Avis délibéré

Projet de réaménagement de la plage de Grande Anse à Deshaies dans le cadre du projet OCEAN (97126)

N°: MRAe 2022APGUA9

Pièces transmises : Étude d'impact et son résumé non technique (Version 28 juillet 2022)

Illustrations : À gauche, plan de localisation du projet (Source : Étude d'impact, p. 14). À droite, plan des abords du projet (Source : Étude d'impact, p. 16)

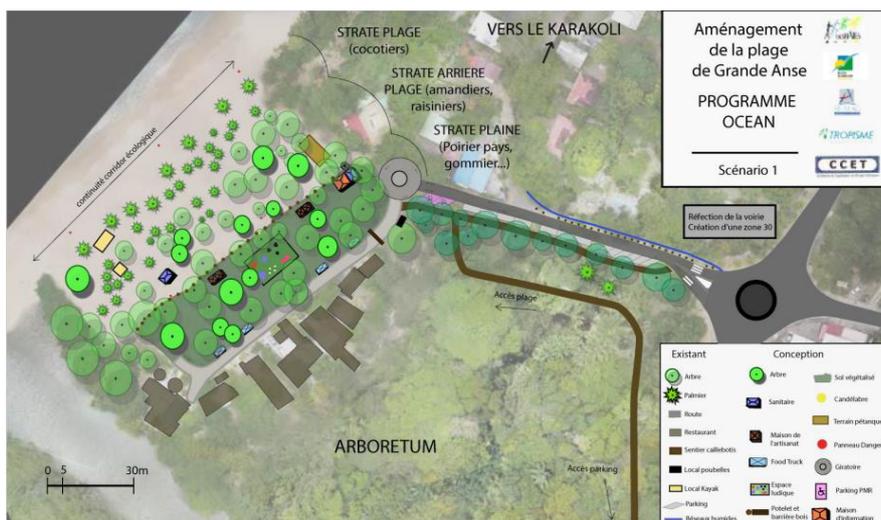
La MRAe s'étonne que l'interaction du linéaire de la piste cyclable avec le parking et/ou la RN2 ne soit pas définie à ce stade ; d'autant plus que les deux projets sont portés par une même entité, la Région.
